Resumen de Observaciones y comentarios Quebradas – ALTESA

ABSOLUCION DE OBSERVACIONES QUEBRADAS – ALTESA

ruta de desvio – cruce vehicular via pe -024 – san jerónimo

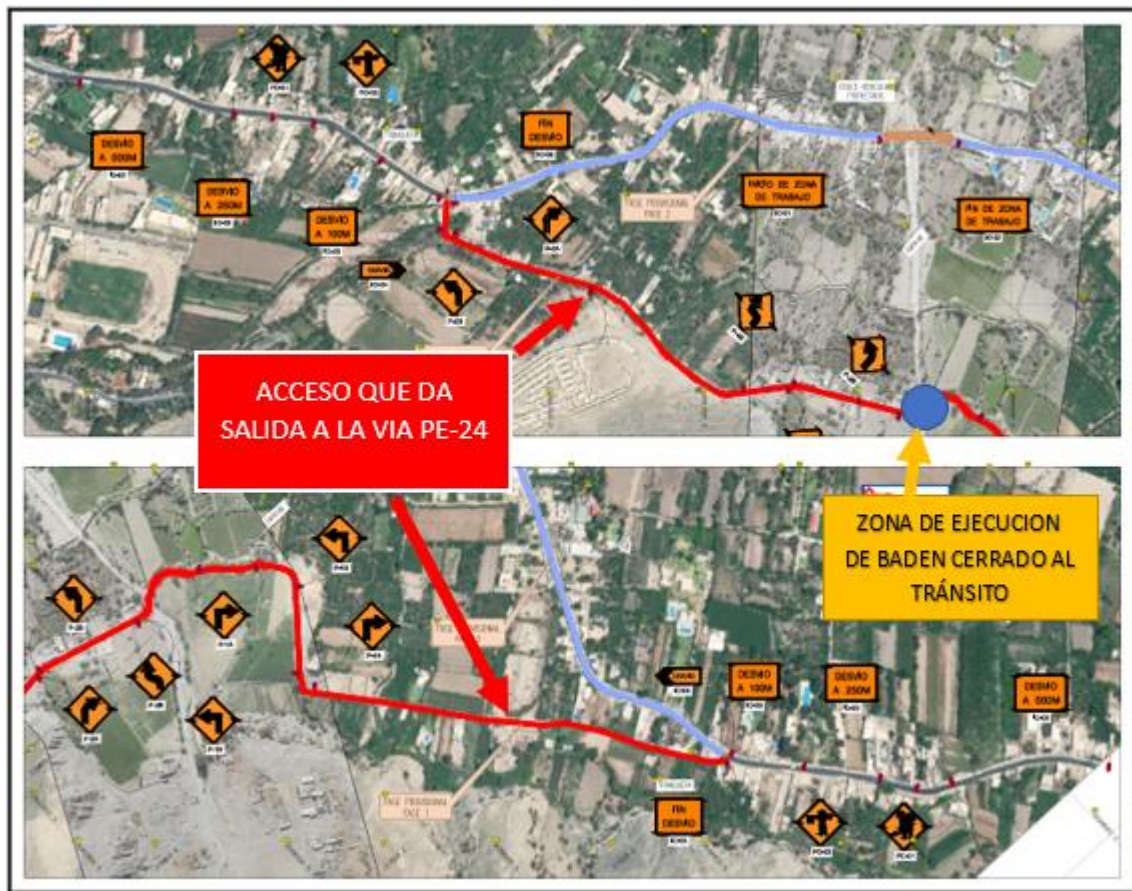
- Debe de complementarse un plan específico para los cruces de vía, ya que es necesario contar como el postor prevé ejecutar estas estructuras debido a la interacción con vehículos livianos y pesados por terceros y propios, ejemplo: planes de desvío de vías (8.7 del plan) la misma que no genere una controversia social/predial, pases vehiculares temporales, ejecución de las estructuras por partes, en un turno o doble turno, entre otras consideraciones.
- Debe complementarse con el plan de explotación de cantera de roca, como el postor prevé extraer la roca, por ejemplo: voladuras controladas, voladura convencional, equipos principales, doble turnos, polvorín temporal, entre otras consideraciones.
- Aclarar el sistema de trabajo que el postor prevé realizar, ya que el cronograma presentado (B8) presenta un calendario de Lunes a Domingo, sin feriados.

Para la ejecución de este pase vehicular en el cruce con la Vía PE-024, el Expediente Técnico incluye el desvío previsto en su plano N° 40021-OHL001-590-XX-DR-CCV-000980 de Señalización y Seguridad Vial – Desvío Provisional Qda. San Jerónimo, en el cual en color rojo se define el desvío (fase Provisional N° 01). Este desvío es el mismo que nuestra empresa está también considerando como desvío en nuestro Plan de Trabajo, según el siguiente detalle:

No obstante lo indicado, es necesario complementar dicho desvío con una alternativa adicional, en razón a que de la visita a la obra se apreció que la ruta de desvío que está resaltada en color rojo, está configurada por una pista emboquillada de piedra pero que por su ancho y por tener casas y viviendas a todo lo largo de dicha vía, solo permitiría el desvío de vehículos en un sentido de circulación y no en dos, que sería el adecuado pero que por las condiciones y limitaciones físicas no es posible.

Como alternativa de solución, estamos proponiendo efectuar el desvío considerando dos vías, una de ida y otra de vuelta, de tal manera de evitar interferencias y malestar para el uso público y privado, de tal manera de minimizar los riesgos durante la construcción del pase vehicular en el cruce con la Vía PE -024. Esto si señalizando la ruta convenientemente a cada lado de los accesos al desvío, a fin de evitar accidentes o inconvenientes con el tránsito vehicular. Este desvío se propone de la siguiente manera:
